改善箇所説明図

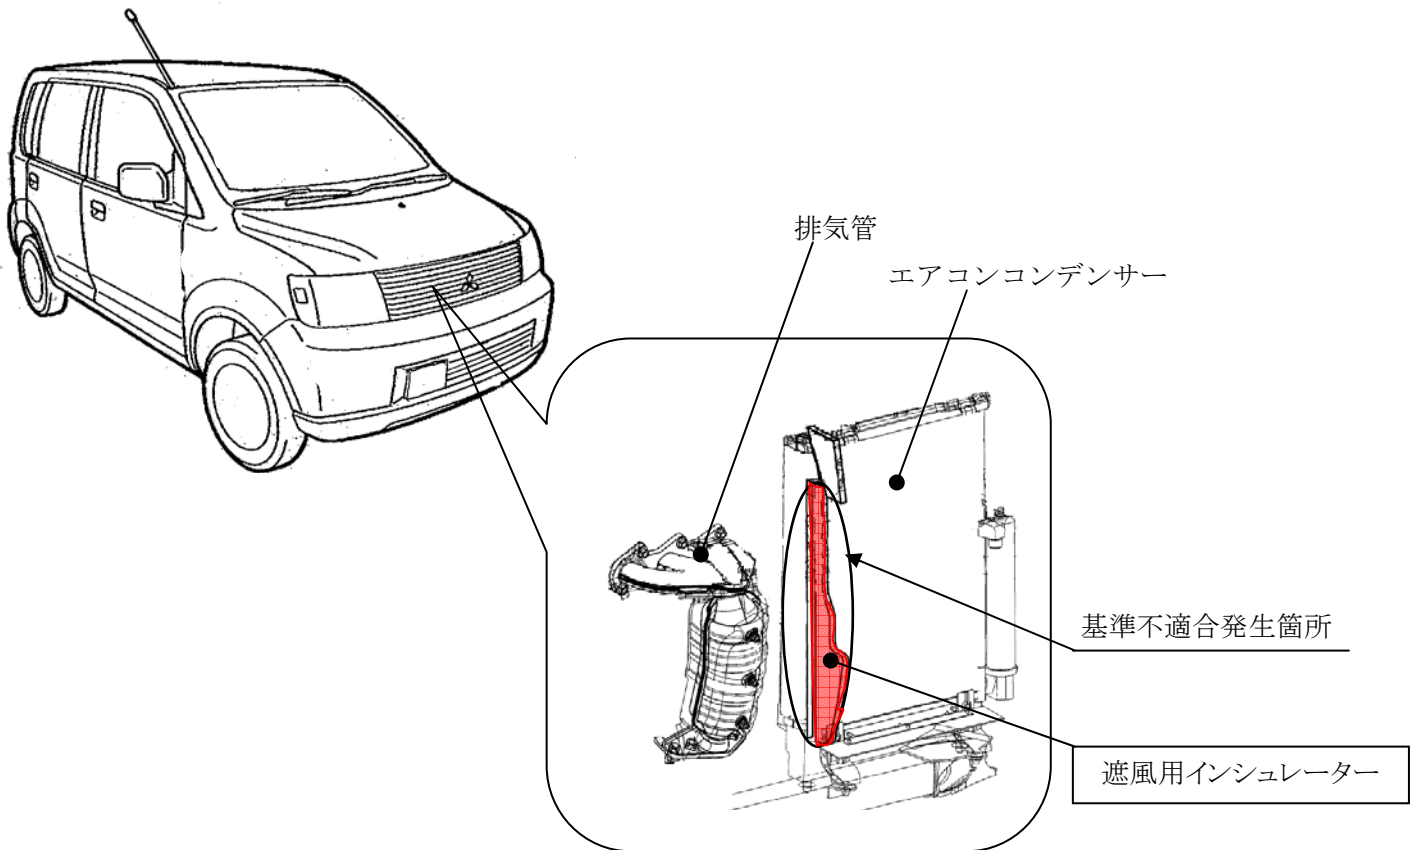
エンジンルーム内のエアコンコンデンサー前側に装着している遮風用インシュレーターの材質が不適切なため、使用過程において当該インシュレーターが取付部より破断することがある。そのため、走行中破断したインシュレーターが排気管に接触し、最悪の場合、インシュレーターが焼損して、火災に至るおそれがある。

全車両、当該遮風用インシュレーターを取り外す。

注：図中の 内は除去部品を示す。
